Spannungswerte bei UKW (M)

ZF = 460kHz + 10,7MHz

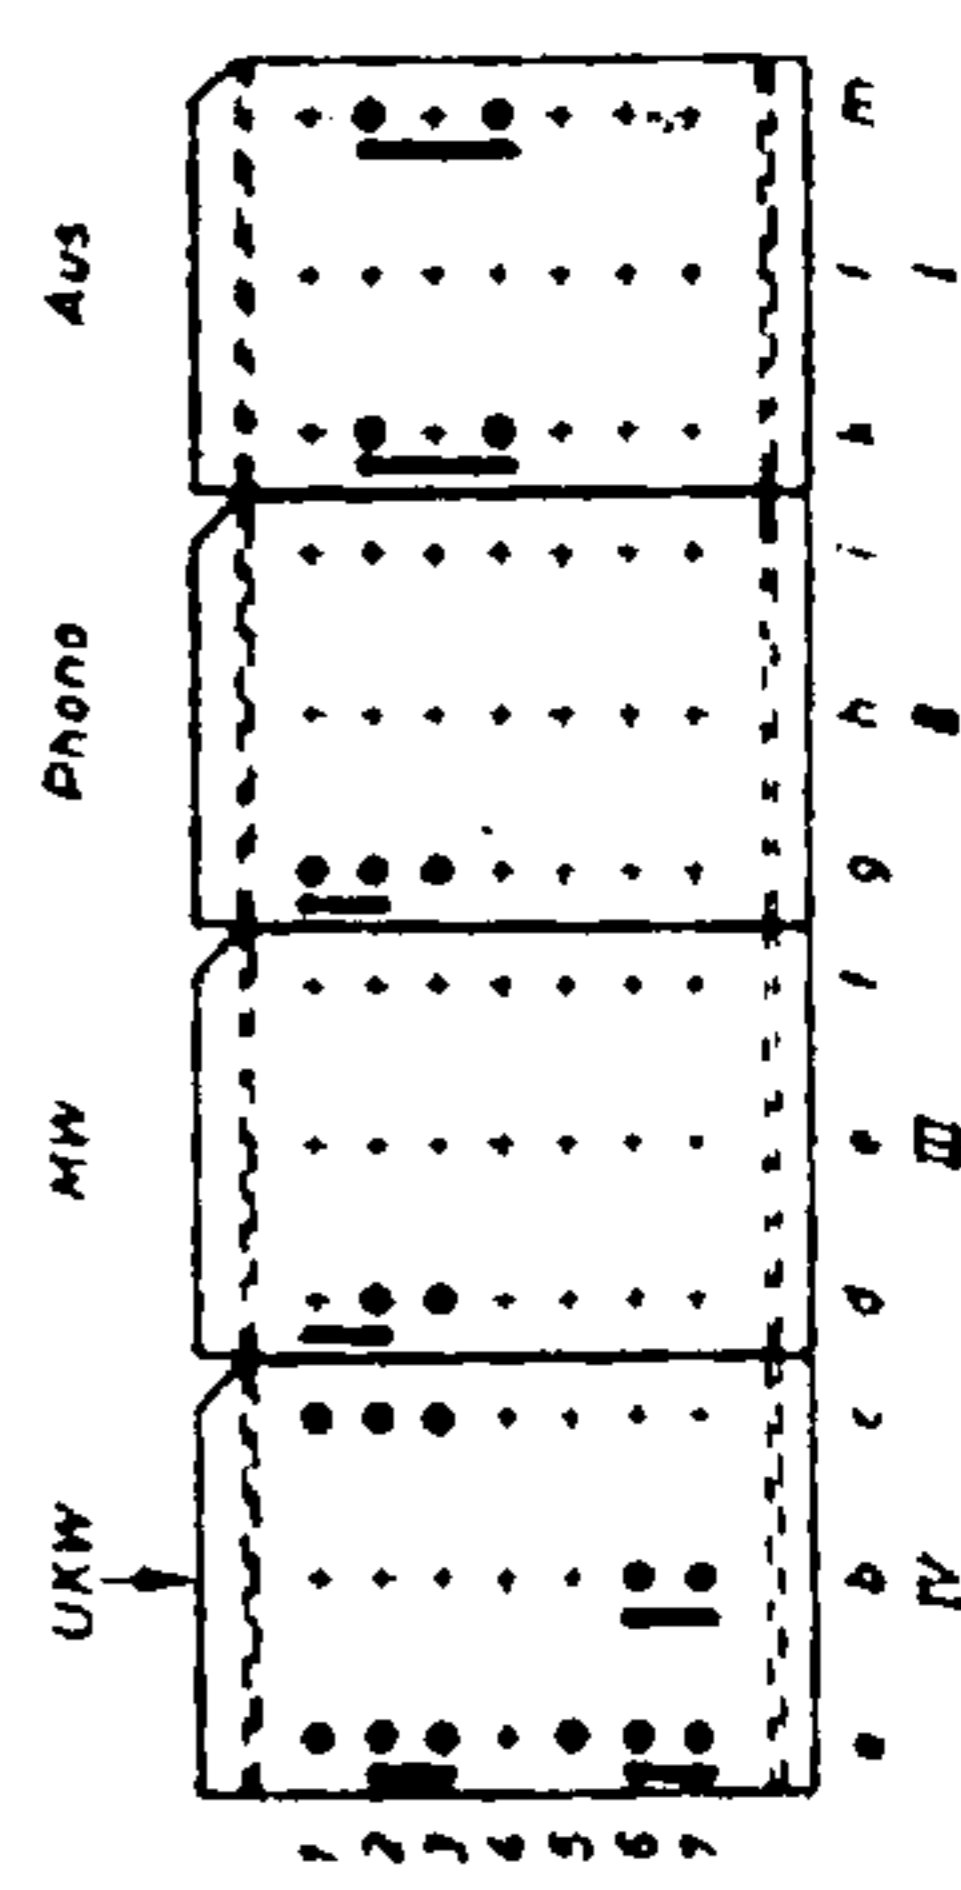
Um bei Phonoübertragung ein Durchschlagen von stark einfallenden Mittelwellensendern zu vermeiden, wurde ab Gerät Nr. 43171 folgende Änderung durchgeführt:  
Die beiden Kontakte d2 - d3 unterbrechen nicht mehr die MW-NF-Leitung sondern den MW-Eingangskreis.
